女川原子力発電所第2号機 工事計画審査資料	
資料番号	02-補-E-01-0100-6-4_改0
提出年月日	2023年4月28日

補足-100-6-4 原子炉格納容器調気系主配管の

要目表記載変更について

東北電力株式会社

工事計画認可申請	第8-3-4-1-4-4回
女川原子力発電所 第2号機	
名称	原子炉格納容器調気系 主配管の配置を明示した図面(その4)
東北電力株式会社	
AC	2X06

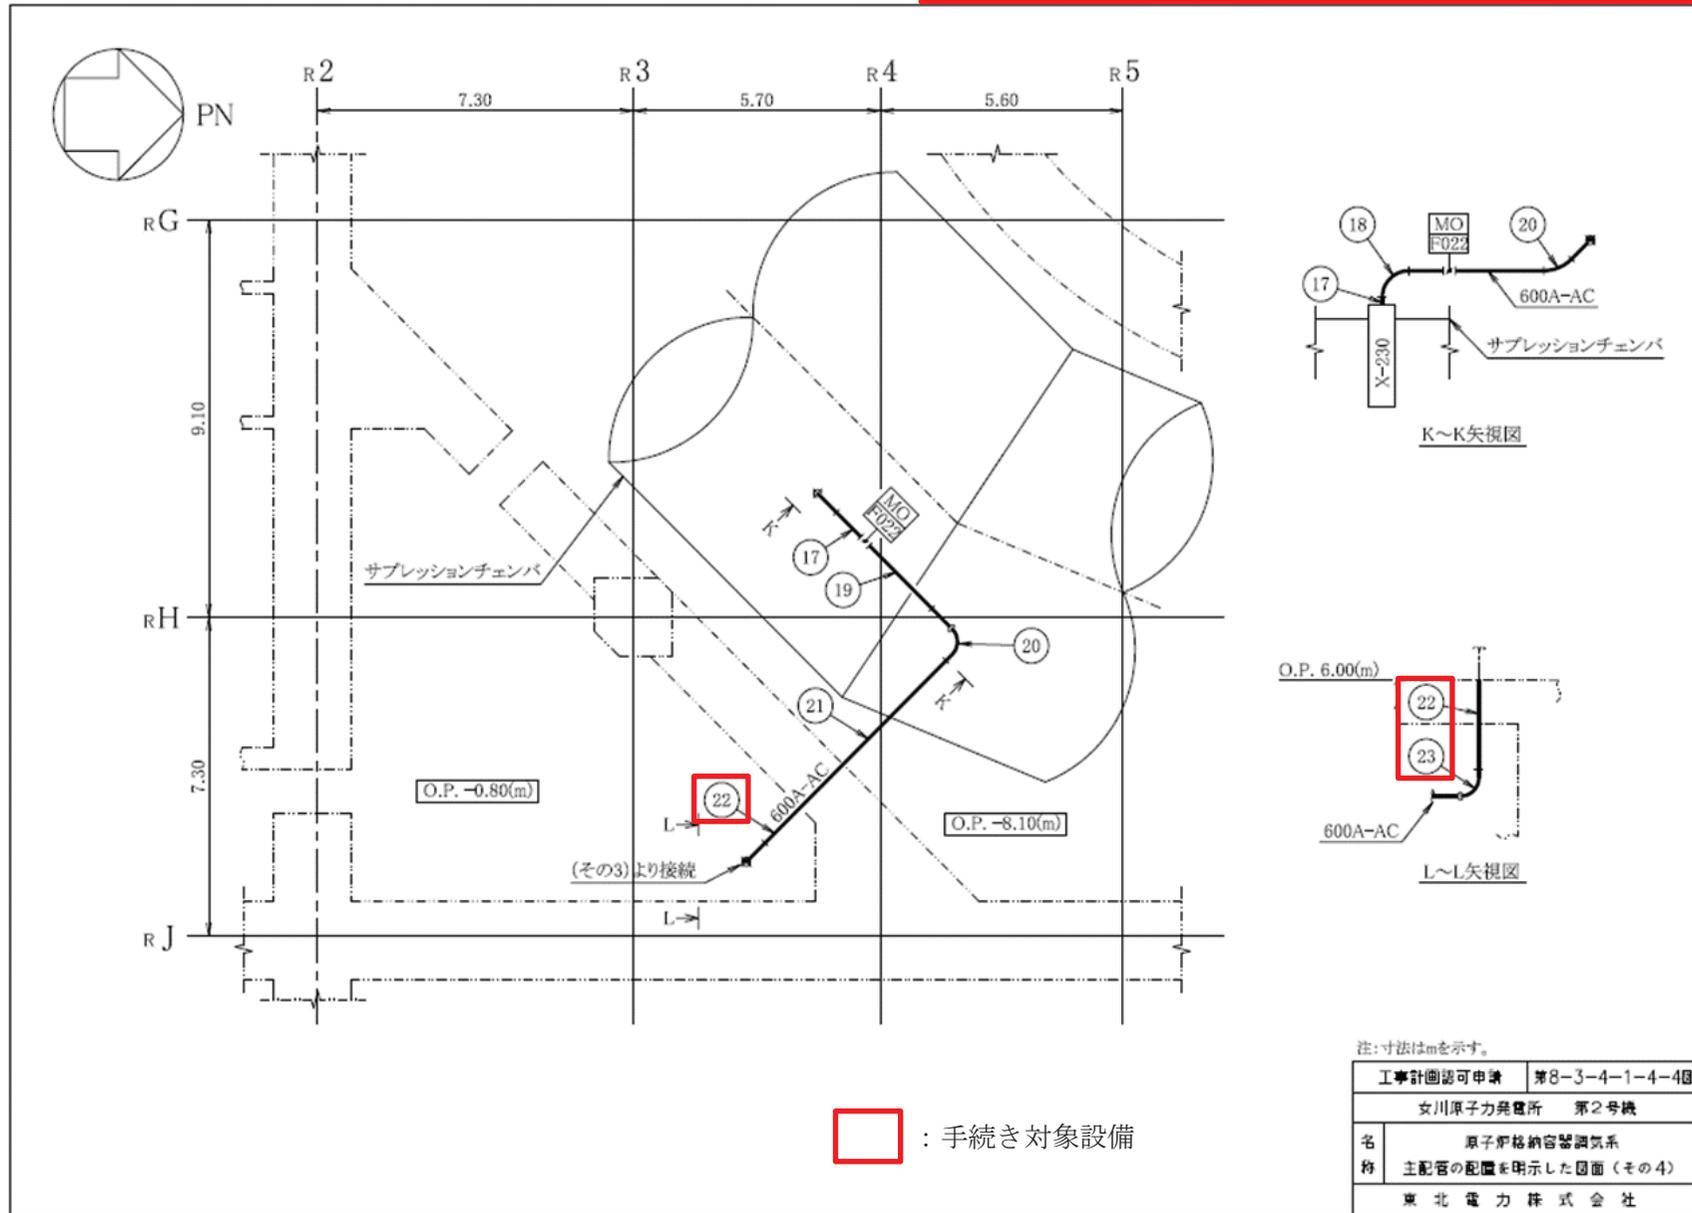
「原子炉格納容器配管貫通部(X-230)～ドライウェル出口配管分岐点」の配管のうち、既設配管の一部を耐震性強化のため厚肉化する。

「原子炉格納容器配管貫通部(X-230)～ドライウェル出口配管分岐点」の原子炉格納容器調気系配管から原子炉格納容器フィルタベント系への分岐点において 600A から 400A への分岐が必要であるが、JIS 規格には当該の径違い継手がないことから JIS 規格外の継手を採用する。

□ : 手続き対象
青○番号 : 主配管配置図の部品 No.

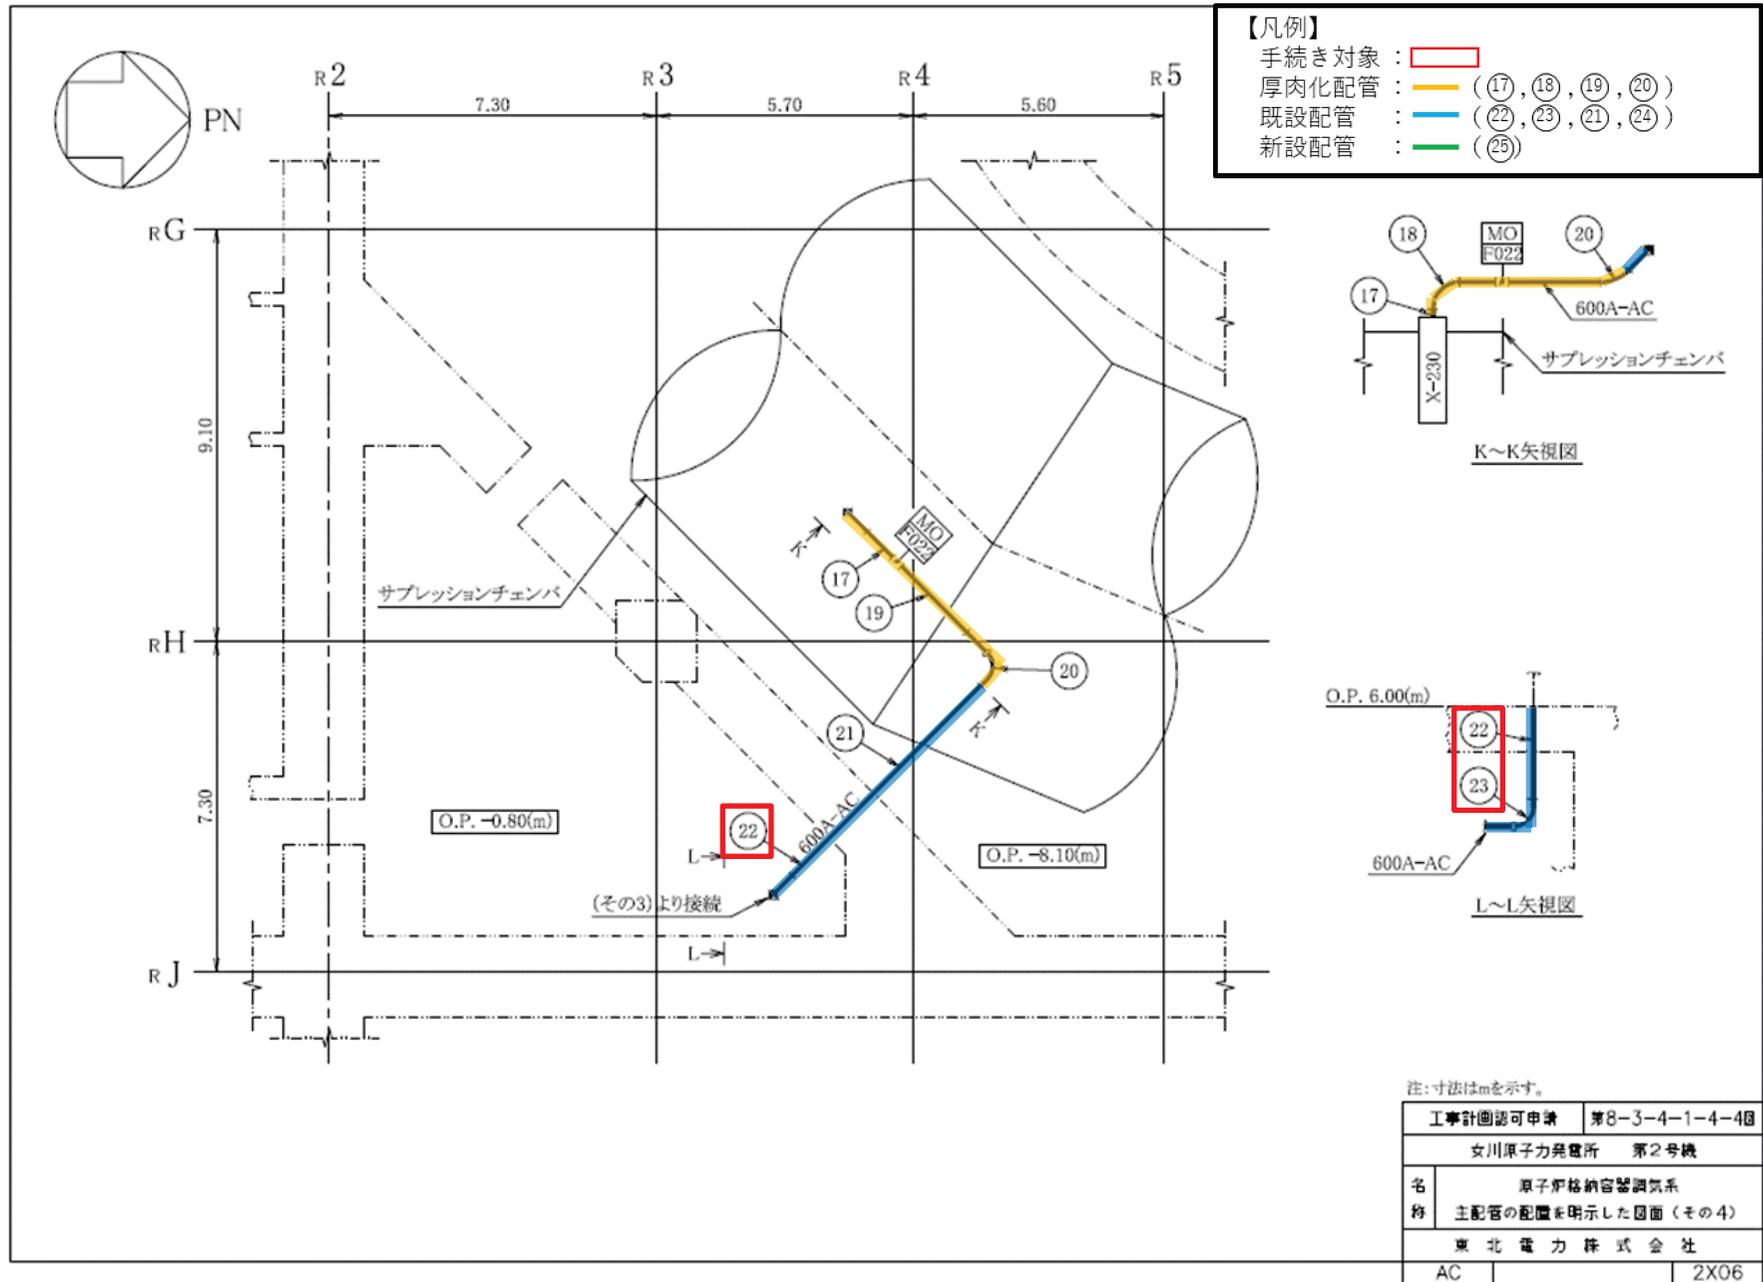
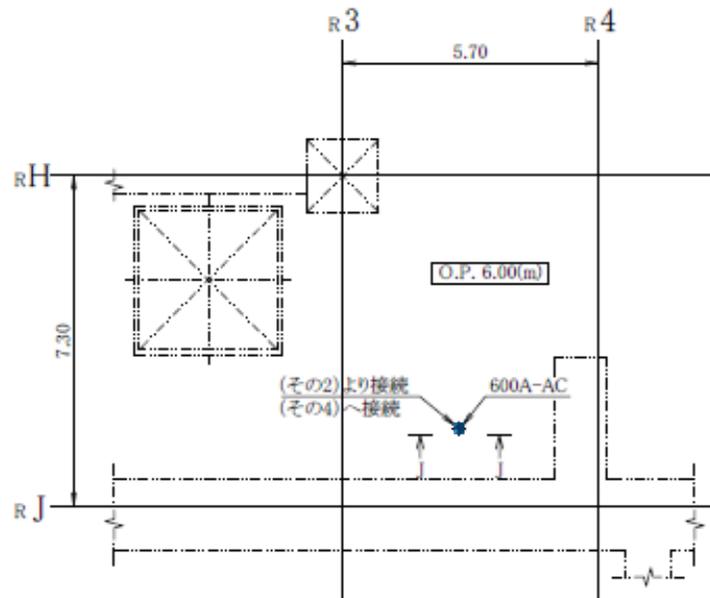
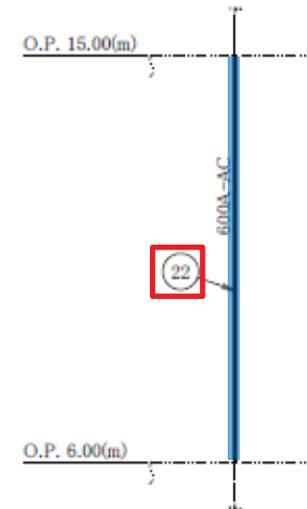
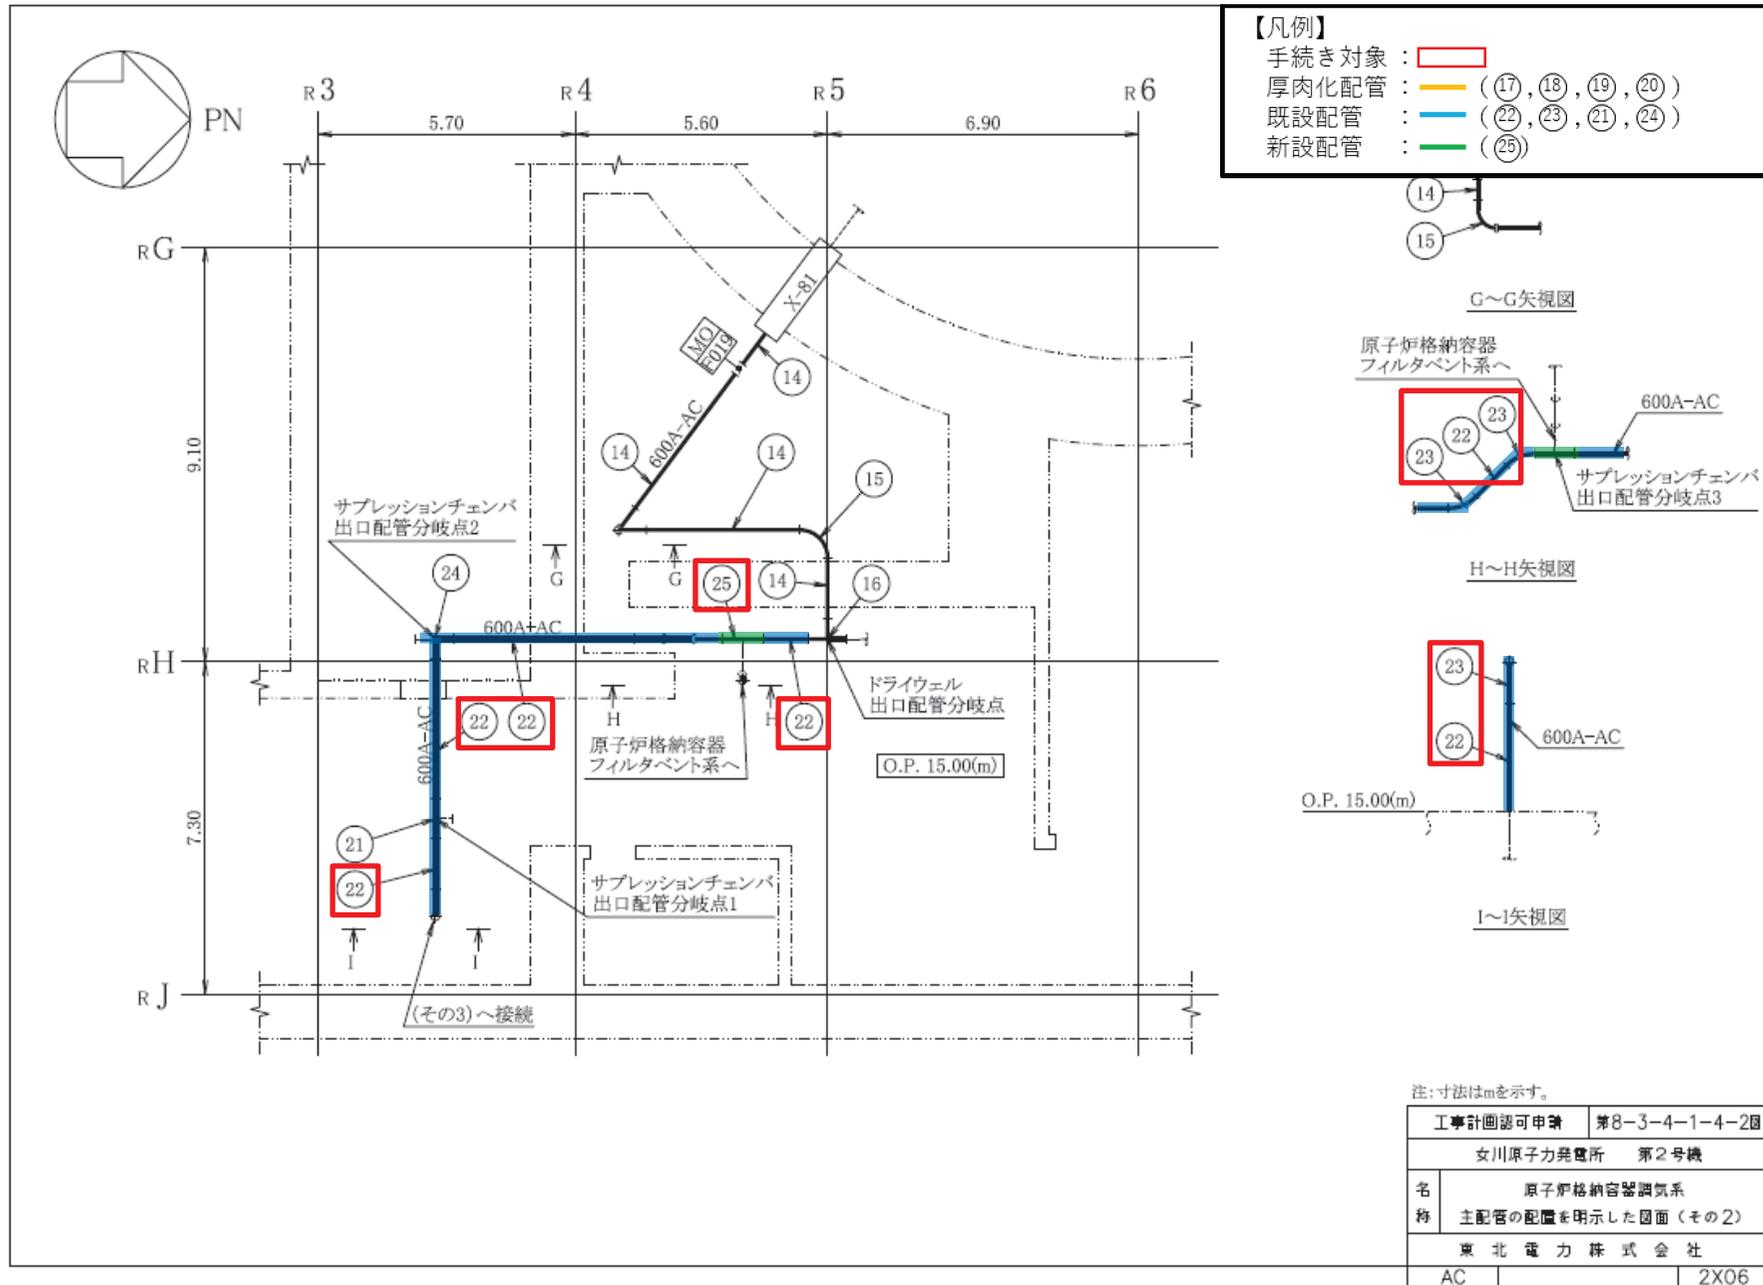
令和 3 年 12 月 23 日付け原規規発第 2112231 号にて認可された原子炉格納容器調気系の要目表では変更後の⑱,⑳, に対して「-」となっていたため既設配管仕様㉒㉓を記載

既設配管の一部厚肉化により SM41C のエルボがなくなる

既設配管の一部厚肉化であるため既設配管仕様を呼ぶ「変更なし」を記載

JIS 規格外の継手であるため管として記載

厚肉化配管 : (17, 18, 19, 20)

既設配管 : (22, 23, 21, 24)

新設配管 : (25)

図 1 継手の製造方法（引き抜き製法）

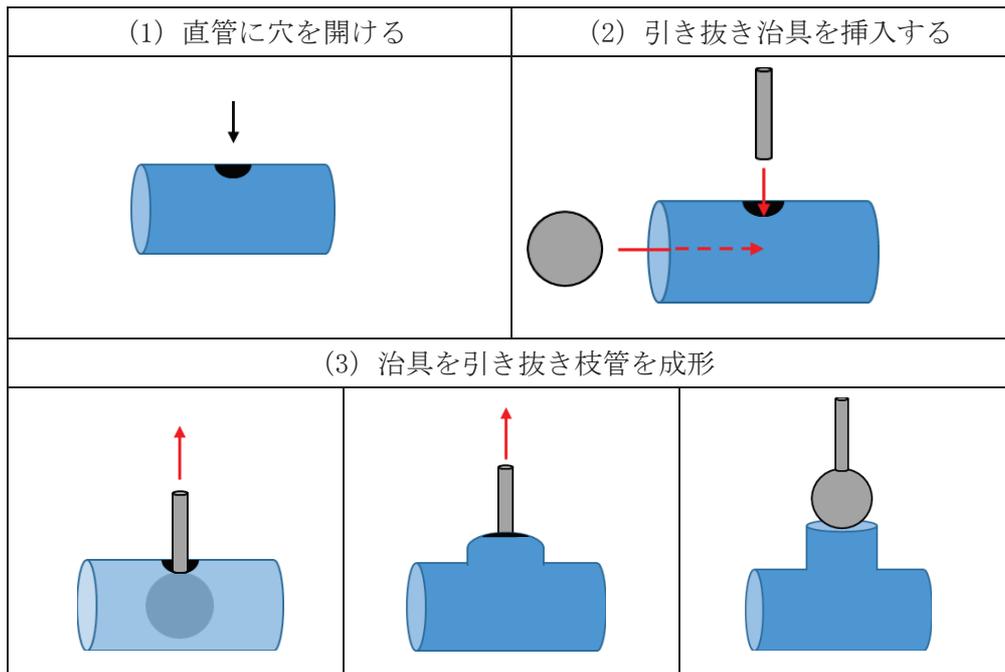
原子炉格納容器調気系から原子炉格納容器フィルタベント系への分岐点において 600A/600A/400A の継手を採用する。当該継手は口径、肉厚等より引き抜き製法で製造されるものである。引き抜き製法の概要を図 1 に示す。

図1 原子炉格納容器調気系 要目表

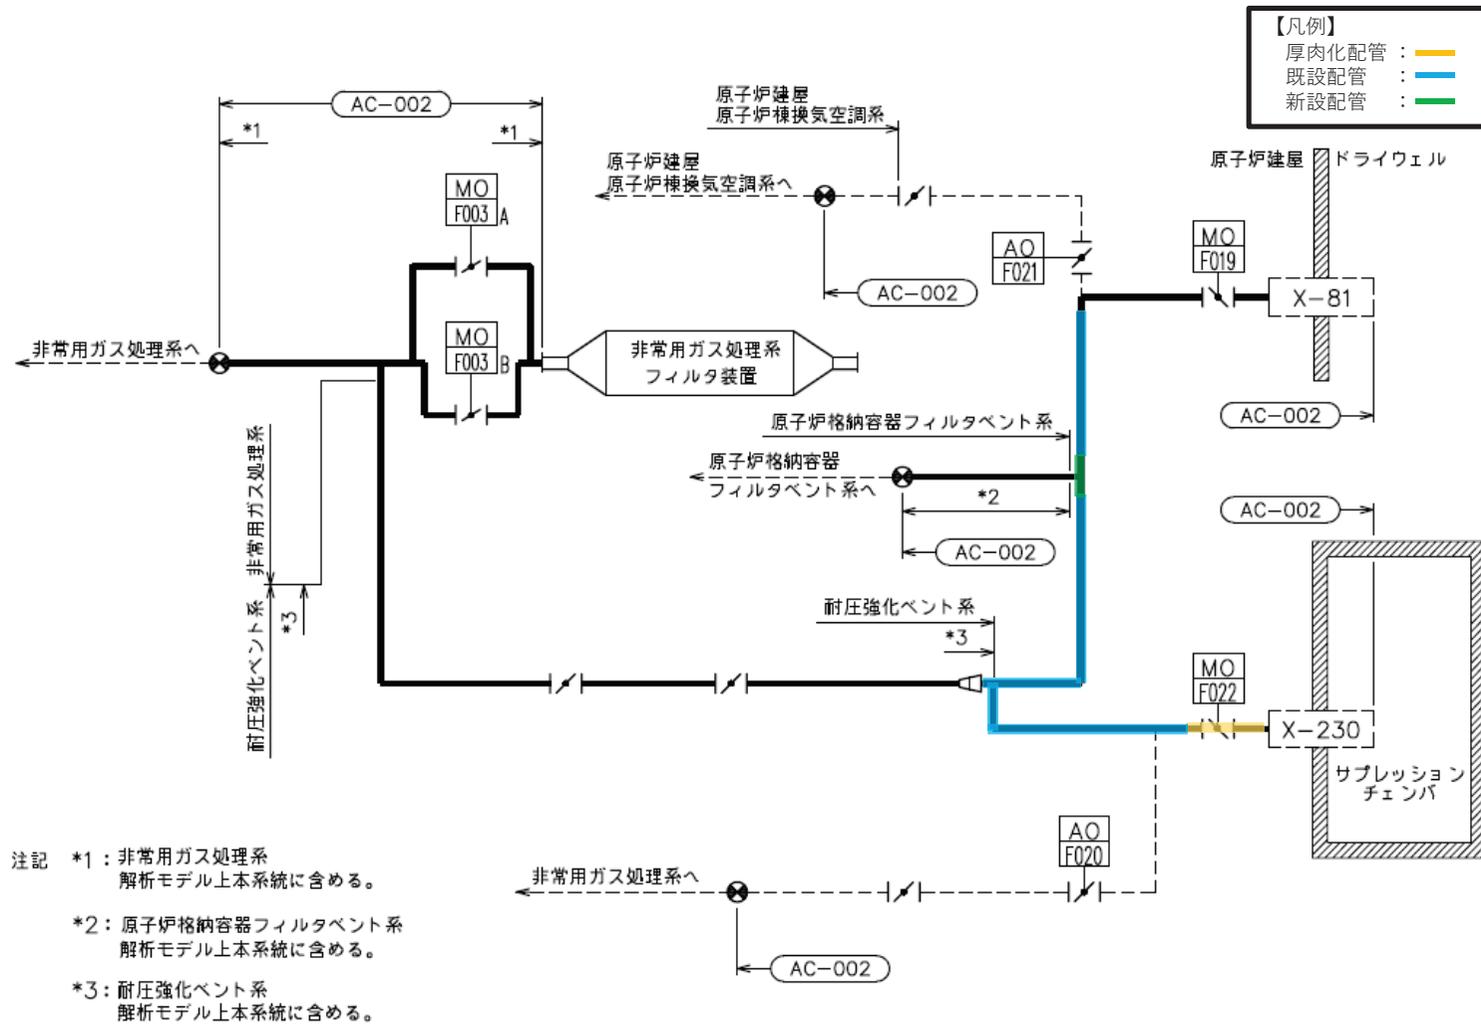
図 1 の要目表において厚肉化配管を記載しているのは管名称 3 及び 4 である。図 3 の解析モデルにおいて厚肉化配管は、X-230 の解析点 813 から解析点 27 までである。この範囲の設計条件は、図 6 の管名称 3 及び 4 により確認できこれが図 1 の要目表に記載の配管仕様と一致している。

また、図 1 の要目表において既設配管仕様を記載しているのは管名称 4 及び 5 である。図 3 及び図 4 の解析モデルにおいて既設配管は、図 3 の解析点 27 から図 4 の解析点 320 までの範囲である。この範囲の設計条件は、図 6 の管名称 4 及び 5 により確認できこれが図 1 の要目表に記載の配管仕様と一致している。

上記について解析モデルで確認する。図 1 の要目表において JIS 規格外継手を記載しているのは管名称 11 である。図 4 の解析モデルにおいて当該継手の母管側（外径 609.6 mm）は、解析点 48、

以上のことから、既設配管の一部厚肉化に係る要目表の記載変更は、当初より解析モデルにインプットされていることから当該計算書への影響はない。

以上のことから、JIS 規格外継手の採用に係る要目表の記載変更は、要目表の記載ルールに係る変更であり、当該継手形状は、当初より解析モデルにインプットされていることから当該計算書への影響はない。
